RAPPORT D'ANALYSE D'UNE DEMANDE D'AUTORISATION EN VERTU DE
L'ARTICLE 22 DE LA LQE

Nom du demandeur	Batteries Northvolt Nord-Amérique inc.
Numéro de gestion documentaire	7610-16-01-0077816
Numéro de document	402354938
Objet de la demande	Construction des fondations de deux bâtiments d'une usine de production de batteries, établissement et extension de systèmes de gestion des eaux pluviales (AM000024008)

Figure 1 - Localisation des ouvrages de gestion des eaux pluviales (phases 0 et 1.1)

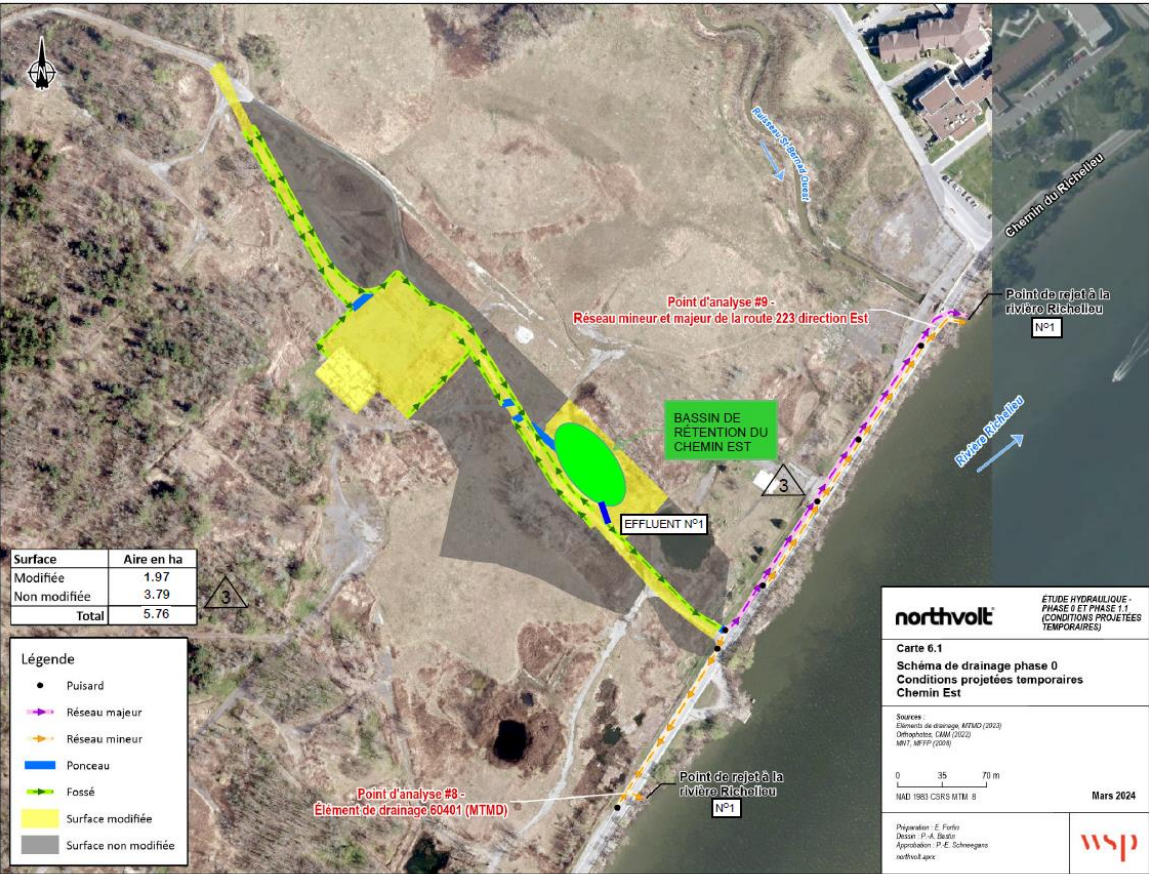
Les intensités de pluie utilisées pour la conception des ouvrages tiennent compte des changements climatiques. Les ouvrages des systèmes de gestion des eaux pluviales Chemin Est et Chemin Nord sont conçus sur une base temporaire (Horizon 2011-2040) et les ouvrages de système de gestion des eaux pluviales DS1 sont conçus sur une base permanente (Horizon 2071-2100).

Chaque système de gestion des eaux pluviales sera composé d'un réseau de collecte, d'un bassin de rétention, d'un ouvrage de contrôle de débit ainsi que d'une unité de traitement commerciale Jellyfish filter afin d'être conforme aux exigences du ministère par rapport au contrôle qualitatif, quantitatif et d'érosion aux milieux récepteurs. Les aires totales modifiées des secteurs Chemin Est, Chemin Nord et DS1 sont montrées dans les figures 2, 3 et 4. Les points de rejet et les capacités des bassins de rétention des systèmes de gestion des eaux pluviales sont identifiés dans le tableau 1. Le plan de localisation et le schéma d'écoulement des ouvrages des systèmes de gestion des eaux pluviales sont présentés dans les figures suivantes.
